ROUTE DÉPARTEMENTALE 910 - COMMUNES DE CHAVILLE, DE SÈVRES ET DE SAINT-CLOUD - REQUALIFICATION DE LA RD 910 DITE " VOIE ROYALE " - DÉCLARATION D'INTÉRÊT GÉNÉRAL

Déclaration de projet

Requalification de la RD 910 sur les communes de Chaville, de Sèvres et de Saint-Cloud – « Voie Royale » entre la rue des Marais à Chaville et l’avenue de la division Leclerc à Sèvres

Localisation des étangs de Corot par rapport au projet, et sens d'écoulement en cas de rupture (source : Géoportail)

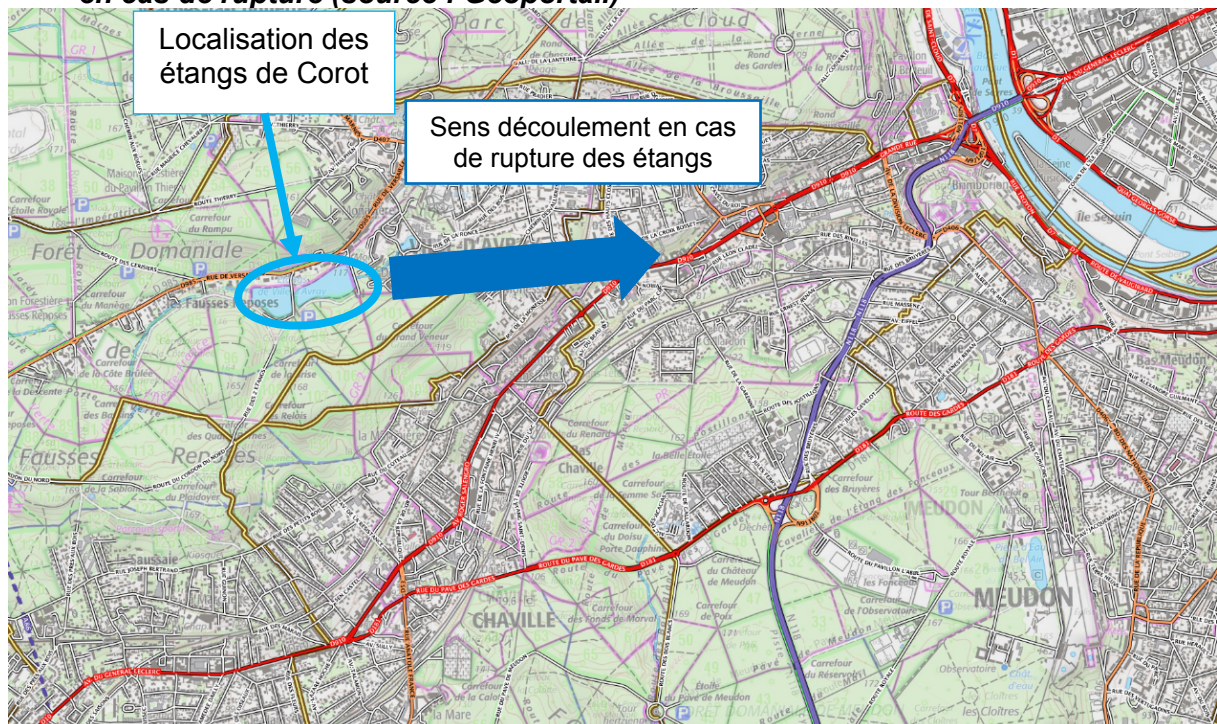
RECOMMANDATION N° 8

La MRAE recommande de prendre en compte le risque d'inondation par défaillance des barrages des étangs de Corot dans l'état initial.

Page 10 de l'avis de la mission régionale d'autorité environnementale

Le projet est concerné par le risque d'inondation par défaillance des barrages des étangs de Corot situés à Ville d'Avray. Le périmètre d'étude du projet intercepte celui de l'étude de danger des étangs de Corot, réalisé par le Centre des Monuments Nationaux Domaine de Saint-Cloud en 2017. Le projet intercepte la zone de protection et la zone inondée en cas de défaillance des barrages pour lesquels des travaux sont prévus. Le risque restera présent même après les travaux car le risque zéro n'existe pas.

La RD 910 pourrait également être inondée lors de la mise en fonctionnement des évacuateurs de crue. La prise en compte de ce risque inondation sera intégrée dans les études ultérieures du projet.
